47F-12-007

## 不具合連絡書

APB3449B-K-R2

X-CONTACT BGA 0.4PITCH

略図(必要な場合のみ)

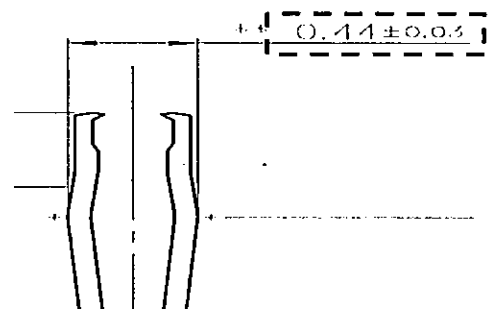
寸法不良

HEAD幅寸法規格より 0.03mm OVER
